BOLETIN INFORMATIVO

Números quintados incorrectos.

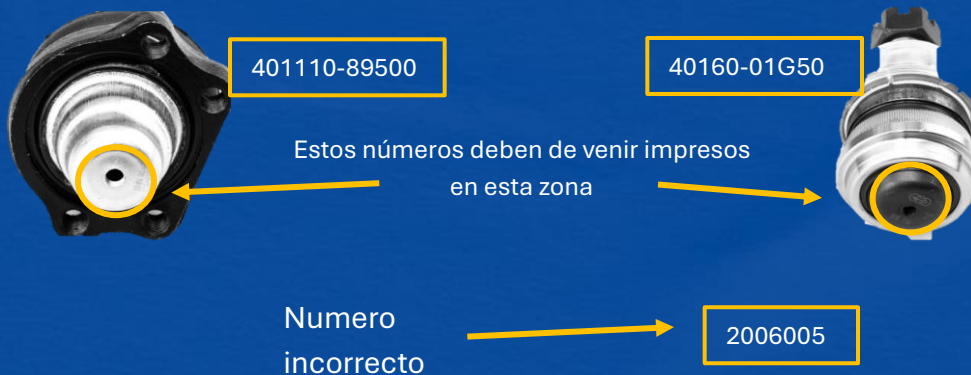
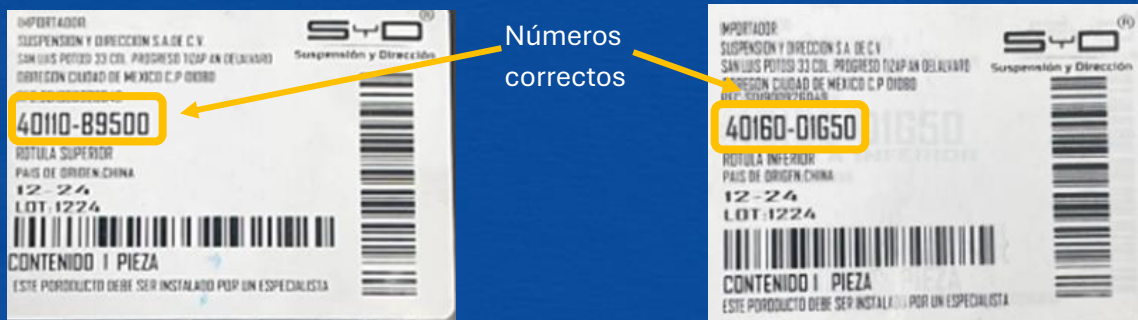
En SyD®, nos comprometemos a brindar productos de calidad y a mantener una comunicación transparente con ustedes. Queremos informarles que se ha identificado un error en el marcado de los productos 40110-B9500 y 40160-01G50 ya que presentan un número incorrecto que no corresponde a su identificación real:

Es importante destacar que este error es únicamente en la marcación y no afecta en absoluto la funcionalidad, calidad o desempeño de los productos. Ambos pueden ser instalados y utilizados sin ningún inconveniente.

Además, ya hemos tomado las medidas necesarias para corregir esta situación en los próximos embarques, asegurando que los productos sean identificados correctamente. Agradecemos su comprensión y confianza, y estamos a su disposición para cualquier duda o aclaración a través de soporte@syd.com.mx.
